Processos: **48500.007747/2022-06.**

**Assunto: Resultados da Consulta Pública – CP nº 012/2024 e da Revisão Periódica da Receita Anual Permitida – RAP dos Contratos de Concessão de Transmissão de Energia Elétrica prorrogados nos termos da Lei nº 12.783, de 2013, com vigência a partir de 1º de julho de 2023.**

Pág. 2 da Nota Técnica nº 103/2024 – STR/ANEEL, de 08/07/2024.

**Figura 2 – Impacto em caso de desconsideração da depreciação acumulada entre 1º/fev e 30/jun no ano da RPR – Fluxo de remuneração considerado no cálculo das anuidades.**

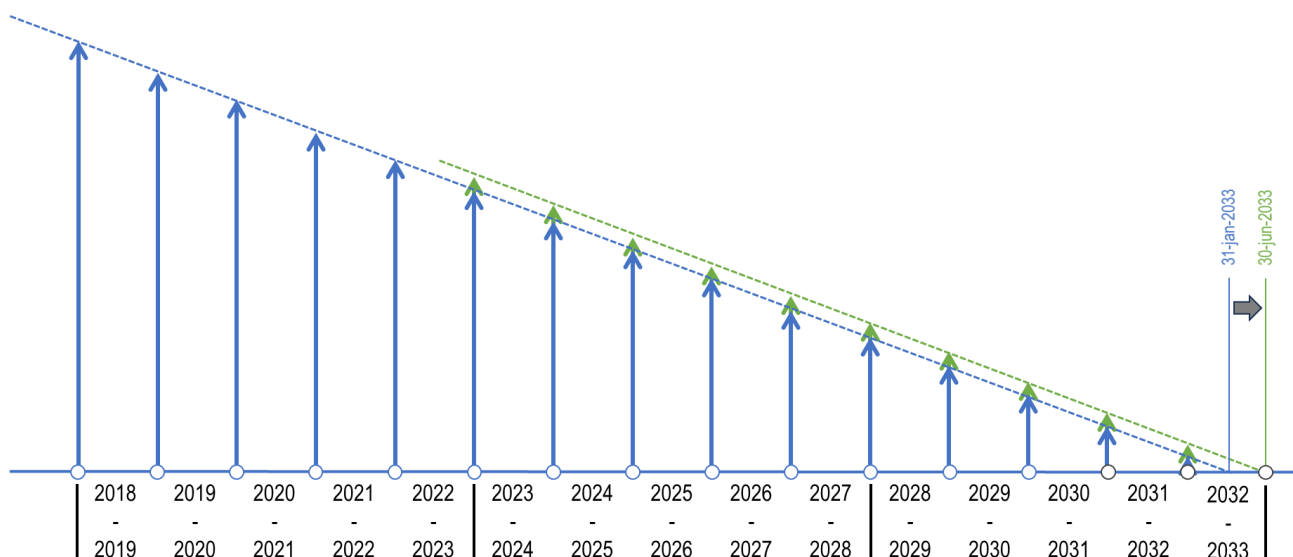
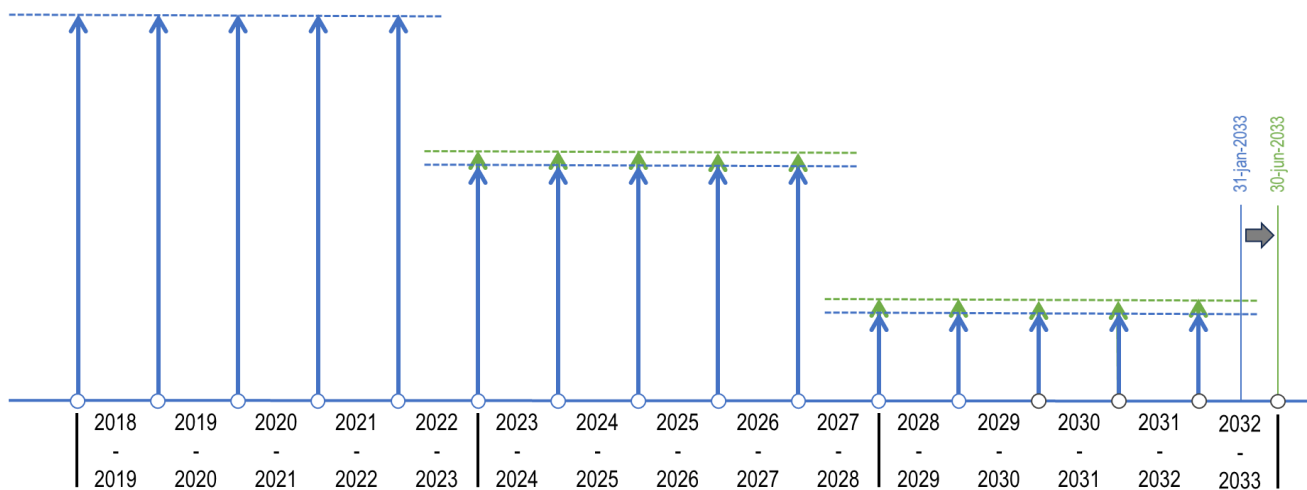
Item	Instituição	Tema - Categoria	Descrição	Aproveitamento	Resposta ANEEL
2	ABRATE	Base Blindada RBSE (Econômico) - Cálculo STR	<p>2. Depreciação Acumulada Fev/23 – Jun/23: [...]</p> <p>É oportuno enfatizar que não há previsão regulatória para a aplicação de datas-bases e/ou regras de depreciação distintas para a RBSE e RBNI Blindada, sendo ambas parcelas da BRR Blindada, conforme disposto nos itens 62 e 63 do submódulo 9.1 do PRORET[...]</p> <p>Sendo assim, entende-se que tanto a RBSE quanto a RBNI Blindada devem ser incorporadas na RAP com base nos valores aprovados e depreciados até 31/01/2023, data-base da Revisão.</p> <p>Quanto ao mérito, destaca-se que não há que se falar em “restituição em duplicidade”. O que há, na verdade, é uma simplificação regulatória do processo de revisão tarifária, que por razões processuais adota uma data-base de corte para definição da BRR Blindada e da BRR Incremental com antecedência suficiente para se operar a devida fiscalização antes da repercussão tarifária. Com isso, a RC incorporada na RAP pode ter desvios a menor ou a maior, a depender da existência de ativos baixados e depreciados ou incorporados após a data-base. Todavia, este efeito é intrínseco aos processos de revisão tarifária e deve ter seu efeito neutralizado ao término da vida útil dos ativos, não havendo necessidade para tratamentos <i>ad-hoc</i> da RBSE.</p> <p><u>Diante do exposto, apenas a depreciação acumulada ocorrida entre a data-base da última depreciação considerada e a data-base da presente revisão, 31/01/2023, deve ser considerada para efeitos de cálculo da RC do CAA para toda a BRR, sem tratamento <i>ad-hoc</i> para a RBSE.</u></p>	Não Acatada	<p>O próprio trecho do PRORET citado fundamenta o procedimento adotado pela ANEEL, de modo que deve ser implementado.</p> <p>63. Para a avaliação dos ativos que compõem a Base Blindada, devem ser adotados, nesta sequência, os seguintes procedimentos:</p> <p>a) Devem ser expurgadas da Base Blindada as baixas ocorridas entre as datas-bases das revisões anterior e atual; [...]</p> <p>f) Deve ser considerado o efeito da depreciação acumulada ocorrida entre as datas-bases das revisões anterior e atual, obtendo-se o valor da base de remuneração blindada atualizada e depreciada;</p> <p>Não se deve confundir a data-base da revisão (ou data da revisão), que é 1º de julho, conforme estabelecido nos contratos de concessão, com data-base do laudo de avaliação, que é 31 de janeiro.</p> <p>Além disso, não se trata de tratamento ad hoc para RBSE, pelo contrário, na realidade, se está eliminando a diferença que existia entre o cálculo da receita da Base RBNI Incremental/Base RBNI Blindada e a Base Blindada RBSE, uma vez que para os reforços e melhorias o cálculo da receita sempre considerou a depreciação acumulada até 1º de julho do ano da revisão, tanto no estabelecimento da receita provisória no processo autorizativo, quanto da receita definitiva no processo revisional, conforme pode ser facilmente observado nas memórias de cálculo disponibilizadas nos respectivos processos.</p> <p>Mais detalhes sobre essa contribuição podem ser encontrados na Nota Técnica associada a este RAC.</p>

Reintegração Regulatória (QRR), que já foram pagas às transmissoras por meio da RAP estabelecida pela RPR 2018. Para facilitar a visualização dos impactos no exemplo ilustrativo, foi assumido um ativo (ou conjunto de ativos) que estaria 100% depreciado em 31 de janeiro 2032, com uma taxa de depreciação constante e uma taxa de remuneração constante.

57.

É importante destacar que não há um mecanismo capaz de compensar os efeitos “a maior”
